<b>工程變更客戶通知書</b> Engineering Change Notices to Customer	保管單位 Storage	AVQA/ CS
		保存年限 Retention Period	3 年

**LW700AT9309 設計變更**  
**LW700AT9309 design change**

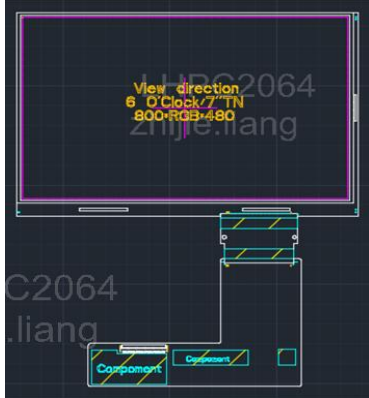
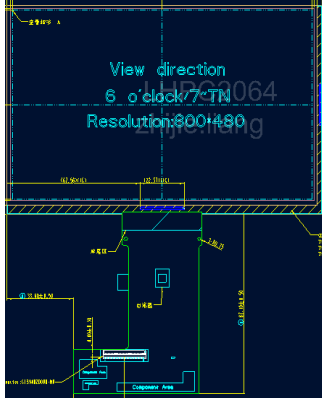
LW700AT9309 設計變更

LW700AT9309 design change

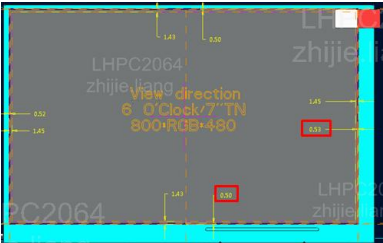
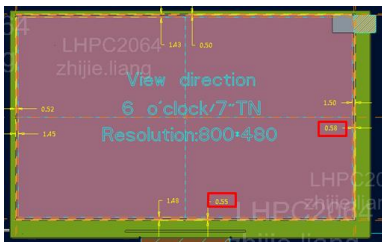
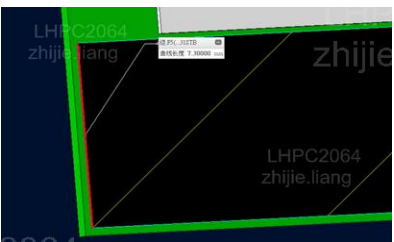
因為 Himax IC EOL, 玻璃進版搭配新IC

Due to Himax IC EOL soon, INX need to design change panel and match with new IC.
